# 改善箇所説明図

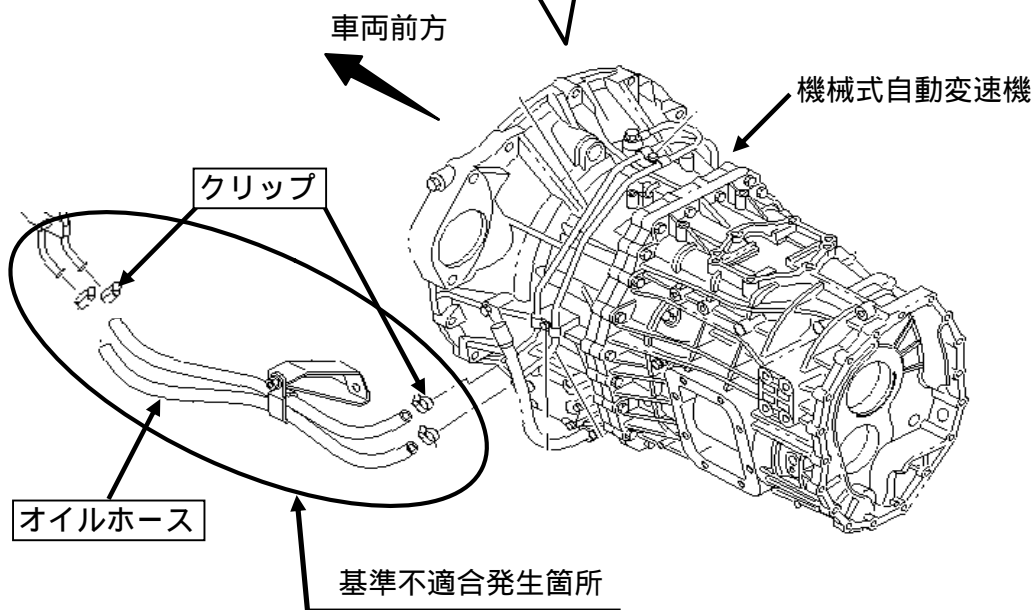
中型トラックに搭載された機械式自動変速機において、オイルホースの両端部をパイプに固定するクリップが不適切なため、当該クリップの締め込みが強すぎ、オイルホースに過大な応力が生じることがある。そのため、オイルホースに亀裂が発生し、そのままの状態で使用を続けると、オイルが漏れ、最悪の場合、オイルホースが抜けて走行不能となるおそれがある。

全車両、クリップを対策品と交換するとともに、オイルホースを新品に交換する。

識別 : ホースクリップの取り付けナットに黄色ペイントを塗布する。
